Product/Process Change Notice (PCN)

PCN: *PCN 2024-02: P2 flange position of AF code*

Product affected: **PLUG P2**

Front view / Vorderansicht P2PS AF01:

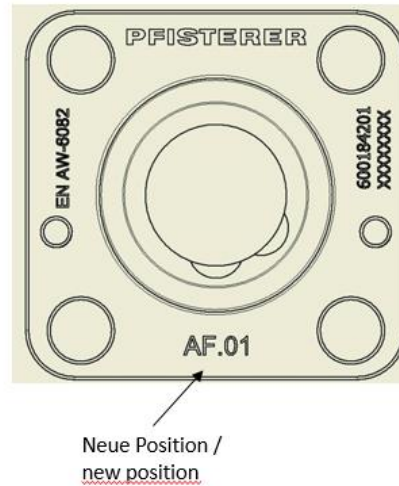
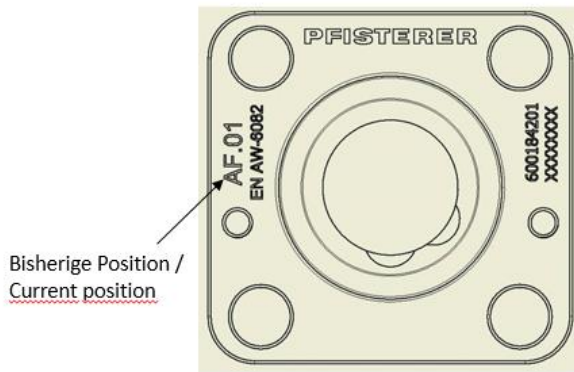
For reasons of standardisation, the position of the AF coding of the P2 flange is adapted to that of the P3 flange.

PCN 2023-01 provided information on the changeover of the P2PS flange to extruded material. The position of the text (e.g. AF01) describing the AF coding in the flange was changed, but without adapting the pictures in the assembly instructions 040 255 014.

This PCN 2024-02 informs about the change of the text position of the AF coding, so that the text "AFxx" is at the bottom again and the position corresponds to the pictures in the installation instructions. For safety reasons, it is recommended to ensure that the flange is correctly aligned during installation.

Material number P2PS flange: 600 187 10x (x = AF coding "AF01" to "AF06").
